Ehitusloa taotluse koostööstusest keeldumine ja nõuete esitamine ehitusprojektile riigitee nr 11302 maaüksuste piirides ja tee kaitsevööndis Harjumaal

Olete Transpordiameti (TRAM) kaasanud ehisregistris (Ehitusloa taotlus nr 2411271/02641, menetlus nr 420525) Ehitusloa taotluse nr 2411271/02641 menetlusse. Koos ehitusloa taotlusega on ehisregistris esitatud ka ehitusprojekt, Skepast&Puhkim töö nr 23000099 „Rae vallas, Kopli külas, Kiiuinaare maaüksuse DP teede ja tehnovõrkude projekteerimine. Kaust 3. Sademeveekanalisatsioon ja drenaaž“ põhiprojekti staadiumis (edaspidi *Projekt*).

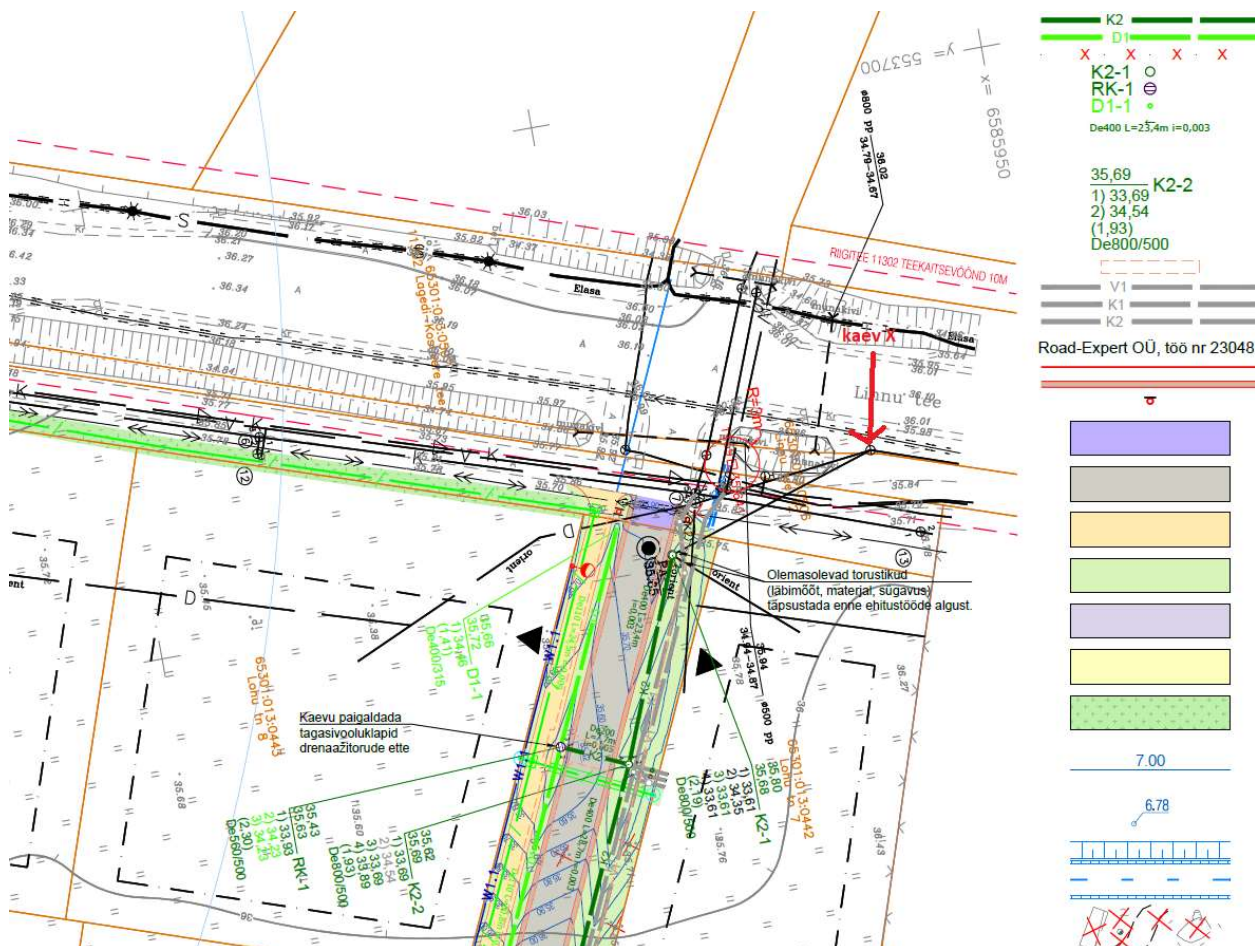
1. *Projekti* joonisel VK-04-02 on näidatud sademeveetorustiku K2 kõige viimane vaatluskaev K2-1, kuid kuhu ja kuidas sadevesi edasi liigub (suund), kus on eesvool (kuhu väljub eesvoolu torustik), millised on K2-1 kaevust väljuvad torustikud, kas nende läbilaskevõime/vastuvõtuvõime on piisav kui sinna suunatakse täiendavad kogused – joonis (ja seletuskiri) seda ei käsitle.

2. Kas detailplaneeringu, projekteeritavalt alalt kokku kogutud sadeveed suunatakse drenaažikaevu X (punasega), mis on riigitee teemaal? Milline on kaevu X kõrgusarvud, vastuvõtuvõime, milline torustik seal on, kuhu ta suubub – palume käsitleda. Eeldame, et riigitee teemaal asuv drenaažisüsteem on rajatud riigitee toimimiseks, kaitsmaks riigitee muldkeha liigniiskuse eest ning see ei ole projekteeritud naaberkinnistute maade kuivendamiseks, teenindamiseks.

3. Seletuskirjas punktis 2 on käsitletud põhjalikult Künisaare detailplaneeringuala sademevee kanalisatsioonivõrke sh vooluhulkasid ning on mainitud: *Perspektiivse lahendusena on ette nähtud ühendada Piiri tanava olemasolevad sademeveetorustikud Linnu tee olemasoleva sademeveetorustikuga Ø400 plast.* – kas seda tuleb mõista, et detailplaneeringualt kokku korjatud sadeveed suunatakse Linnu tee (riigitee nr 11302) olemasolevasse sadevee drenaaži, kaevu **X**? – palume selgitada. NB juhime tähelepanu, et joonisel VK-4-02 Kaevu K2-1 juures on märges:

, millest vasturääkivused kui seletuskirjas räägitakse – *Linnu tee olemasoleva sademeveetorustikuga Ø400 plast.*?
